IXELLES. Rue Paul Emile Janson 5-7 (arch. A. LEBLICQ – 1899)
(= zone de protection de l'Hôtel Tassel et de l'Hôtel José Ciamberlani
et ses écuries / Inventaire)

DEMANDE DE PERMIS D'URBANISME : mettre en conformité le
nombre de logements, rehausser l'immeuble (n°7), modifier les
lucarnes avant en toiture (n°5), créer deux terrasses, réaménager les
espaces intérieurs

Avis de la CRMS

Vue de l'annexe au n°7 et de la serre de 1903
(Photographies extraites du dossier de demande)

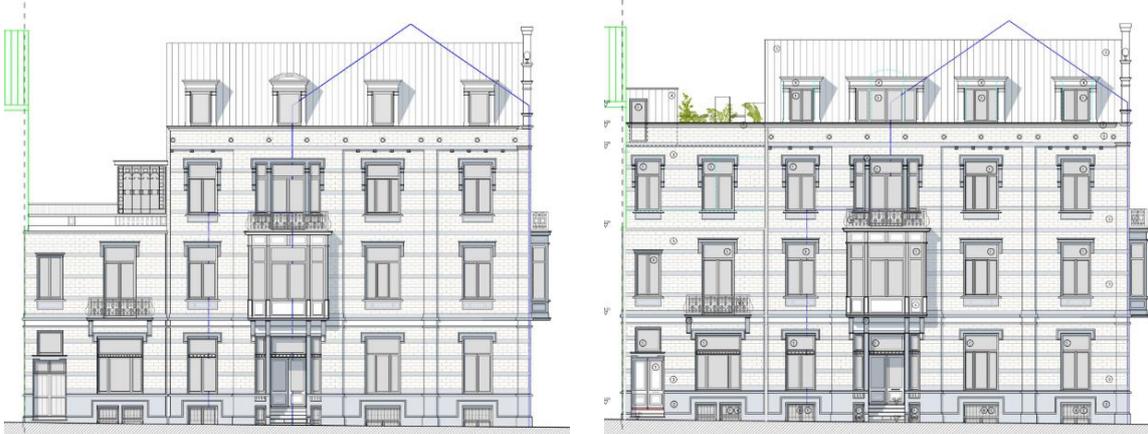
Pour la CRMS, ces deux maisons et la serre forment un ensemble homogène qui occupe une position importante dans le paysage urbain et doit, à ce titre, être conservé dans sa forme actuelle. La Commission demande donc de renoncer au projet de rehausse, et de maintenir et restaurer la serre en toiture.
